表 B.2 监理工程师通知单

工程名称: 浙江万华实业有限公司分布式光伏发电项目

编号: HZJH-WH-TZD-001

质量问题

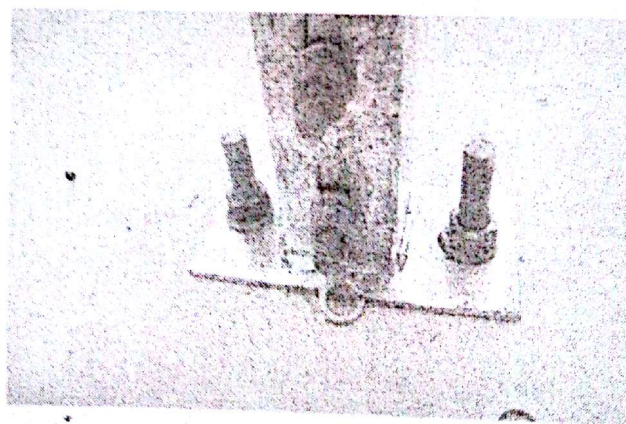
- 1) 有部分立柱上的弹垫未放(见图);
- 2) 螺丝未紧固到位;
- 3) 檩条连接缝隙过大(见图);
- 4) 部分组与组之间不水平;

针对以上问题请总包方尽快整改到位, 并报业主及监理部验收合格后方可安装组件。
